原 発 本 第 7 号

申 請 者 名 九州電力株式会社

川内原子力発電所原子炉施設保安規定変更認可申請について

川内原子力発電所原子炉施設保安規定
変更前後比較表

図109-1 周辺監視区域

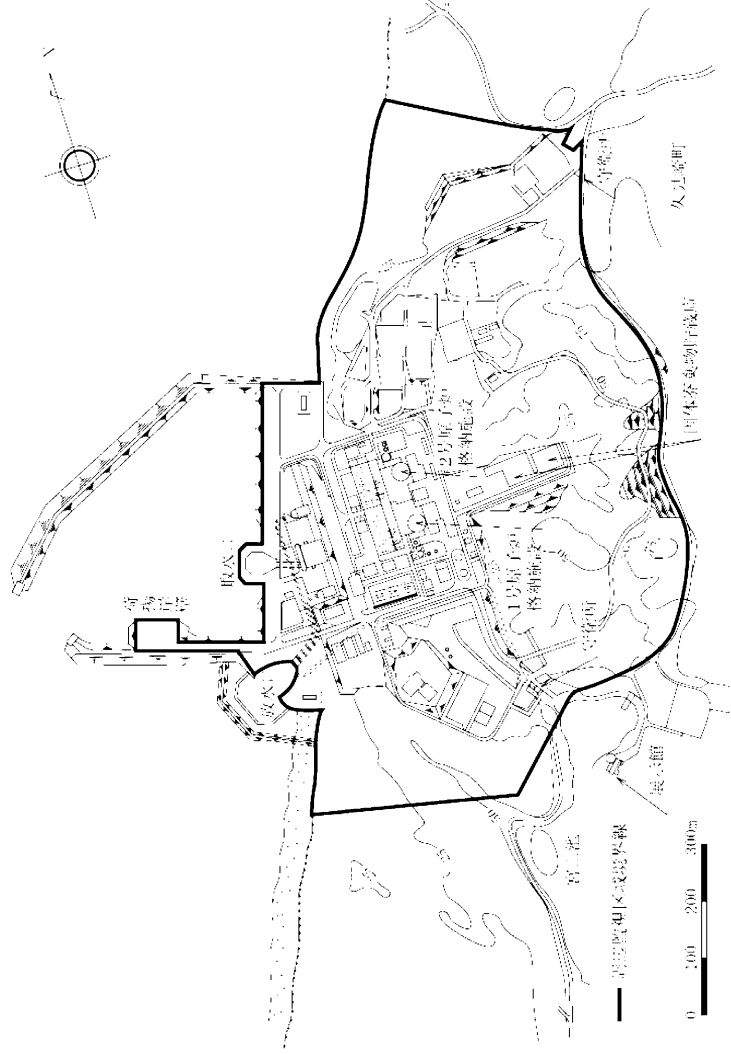
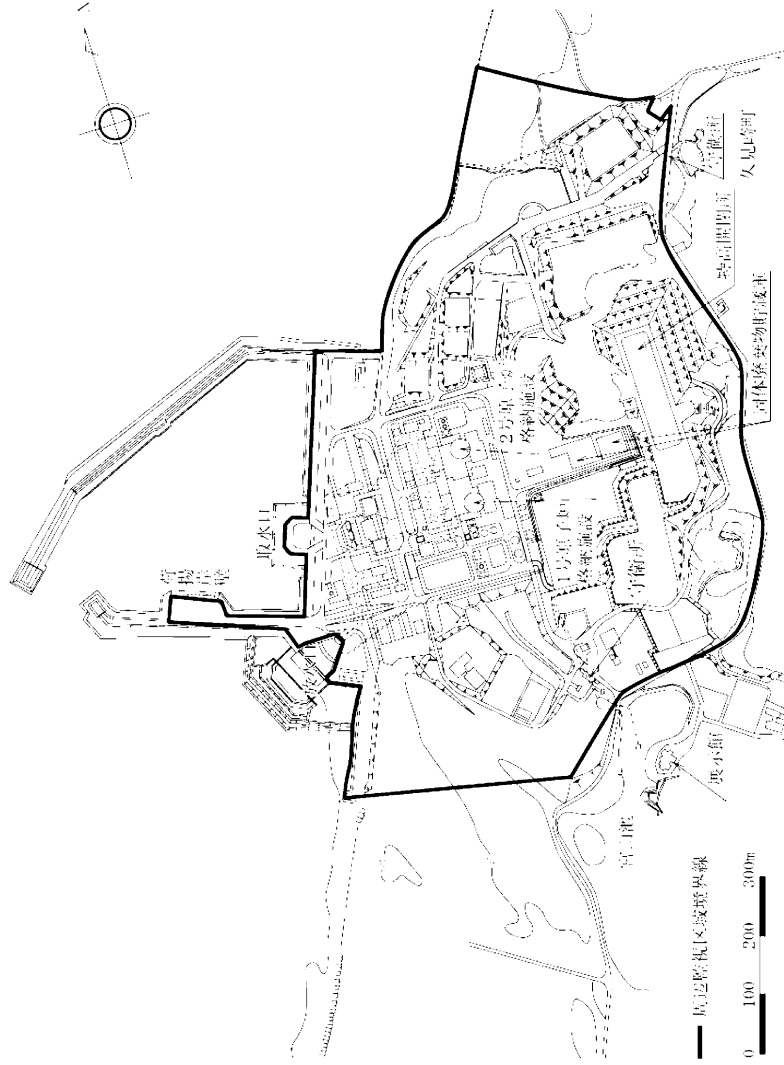
- ・受電系統の変更に伴う変更
- ・記載の適正化
(敷地造成の反映)

図1109-1 周辺監視区域

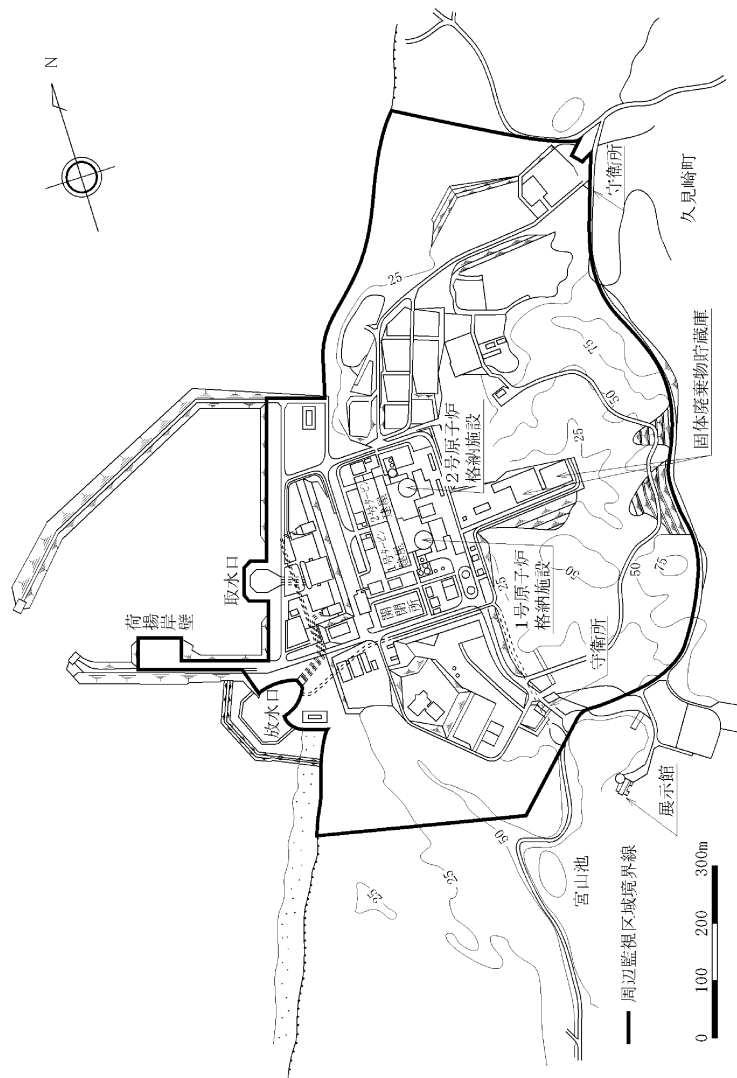
- ・受電系統の変更に伴う変更
- ・記載の適正化
(敷地造成の反映)
